## CONSELHO DE PLANEJAMENTO TERRITORIAL E URBANO DO DISTRITO FEDERAL - CONPLAN

**PROCESSO Nº:** 00390-00005073/2021-66

**ASSUNTO:** Parcelamento urbano do solo denominado “Centro Comercial Boa Vista”, localizado no Setor Habitacional Boa Vista, Região Administrativa de Sobradinho – RA V

Figura 35 - Perfil da Marginal BR-020

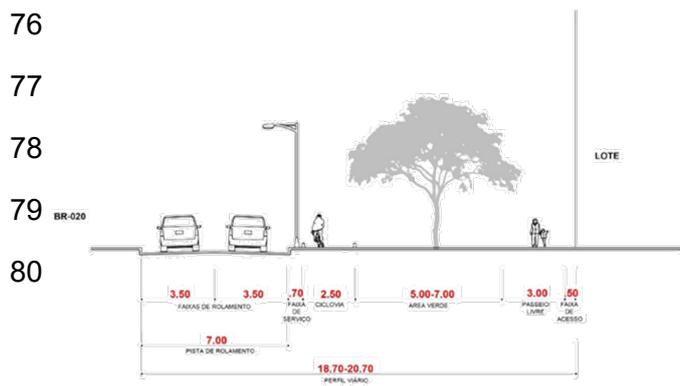
155 **Passarela sobre a BR.** O local conta com uma parada de ônibus na marginal,  
156 combinada com uma passarela que, curiosamente, não aparece na imagem aérea do DER,  
157 utilizada para definir faixa de domínio, não é mencionada na documentação, nem consta nos  
158 desenhos do novo parcelamento (**figuras 5 e 6**).

Considerando que a proposta busca favorecer deslocamentos a pé e que seguramente oferecerá atividades interessantes aos moradores do fronteiro (mas inacessível, por conta da BR) Condomínio Morada dos Nobres, seria interessante que ela pudesse prever, no detalhamento de seu sistema viário, uma área adequada e conveniente para espera e distribuição de pessoas – a pé ou em bicicleta, a partir da passarela e da parada de ônibus, que são portas de entrada importantes para o Setor Comercial Boa Vista.

Figura 36 - Perfil da Rua Atenas

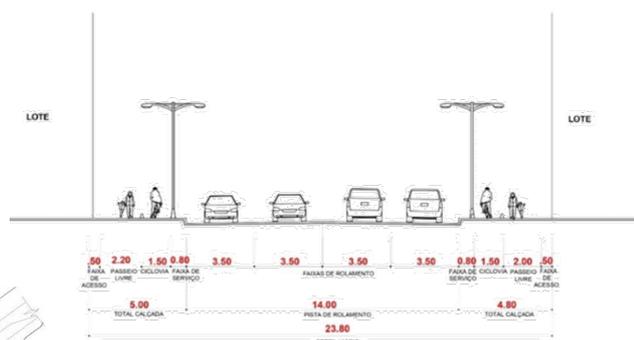
**Estacionamentos.** É muito bom ver que não há previsão para bolsões de estacionamento, mas ao mesmo tempo é curioso que não haja previsão de vagas nos perfis viários apresentados. Aliás, a palavra “estacionamento” não consta do MDE. No entanto, embora esta relatora seja defensora de menos espaço dedicado ao automóvel, parece que está faltando previsão para isso, uma vez que é um parcelamento às margens de uma BR, onde haverá frequentes e abundantes acessos por automóveis. Isso, mesmo que haja estacionamentos dentro dos lotes. O que parece é que a generosa faixa de serviço de 3 m de largura, dos dois lados da Rua Buenos Aires, e de um lado das Ruas Cabo Frio, Delft, Kiev e Jerusalém será usada para isso. Em conversa com a equipe da UP, foi esclarecido que a faixa de serviço seria uma zona flexível, na qual poderiam ser previstas vagas de estacionamento, a partir da necessidade.

Ainda no mesmo tópico, a Rua Atenas com suas 4 faixas de 3,50 de largura, sem essa faixa de serviço e sem previsão de estacionamento ao longo da via, dá a impressão de que virá a ser ocupada irregularmente por carros estacionados ao longo do meio-fio, na melhor

190 prática “faça sua vaga”, tão presente em todo o DF, o que prejudica a proposta e pode  
191 comprometer a circulação e pontos de travessia de pedestres. Seria interessante reduzir a  
192 largura das faixas para prever estacionamentos em baliza pelo menos ao longo do lado do  
193 parcelamento, onde estão previstos lotes comerciais.

251 **condicionada** a que no MDE e nos perfis viários esteja explícita a menção da utilização das  
252 faixas de serviço para estacionamento, indicando, de forma geral, as condições para que isso  
253 ocorra,

Figura 39 - Perfil da Rua Kiev

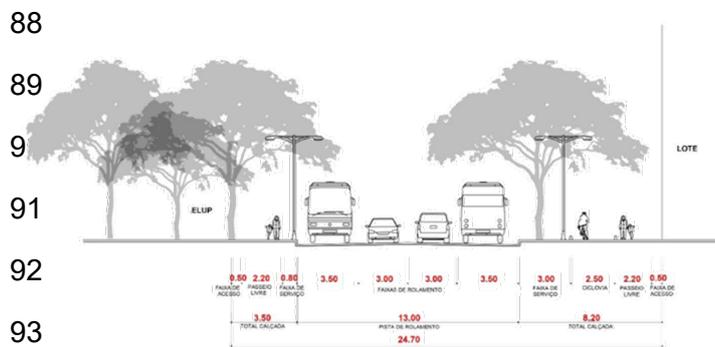
204 **Áreas de permanência.** Pegando o gancho dos pequenos estares ao longo da ELUP,  
205 acho que a proposta acerta ao priorizar ruas como lugares, ao invés de criar praças que, não  
206 raro, ficam abandonadas. A Rua Kiev, com uma faixa de 34 m de largura para ELUP, é um  
207 exemplo, mas... ocorrerá ao longo de fachadas de fundos, já que me surpreenderia muito se  
208 os empreendimentos que se instalarem nos grandes lotes próximos à BR resolvessem fazer  
209 duas entradas bacanas, e voltassem frentes para a ELUP.

210 Assim, estando nos fundos desses grandes lotes, fica a preocupação de que a ELUP,  
211 se não vai ser muito frequentada, que pelo menos mantenha uma função de relevância  
212 ambiental, com solo permeável, vegetação – quem sabe um pomar? – e não vire bolsão de  
213 estacionamento.

Figura 40 - Perfil da Rua Jerusalém

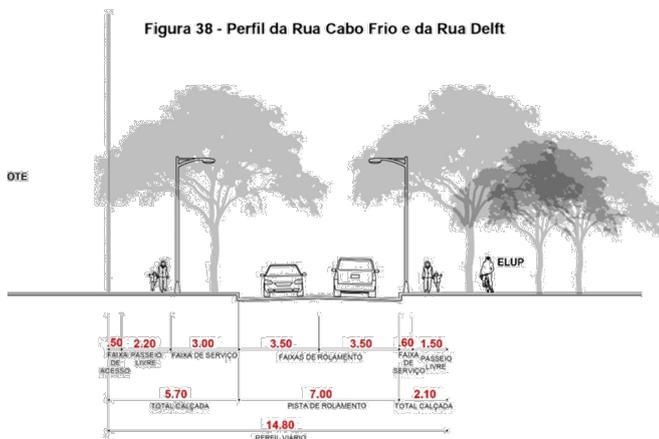
195 **Calçadas.** Como dito, a maioria possui boa largura, menos ao longo do Parque, na  
196 Rua Jerusalém, onde ela possui apenas 1,50m. Vias parque costumam estimular caminhadas,  
197 passeios, e por isso calçadas são tão desejáveis. Na representação do perfil viário há um  
198 ciclista, na área do parque, mas não há ciclovia desenhada, estando indicado no MDE que “a  
199 ciclovia proposta estará localizada dentro da área da ELUP”. Assim, imaginando que será  
200 fruto de detalhamento posterior, recomendaria que a largura da calçada fosse revista, e que  
201 pequenos alargamentos com mobiliário à sombra para descanso e estar também pudessem  
202 ser previstos.
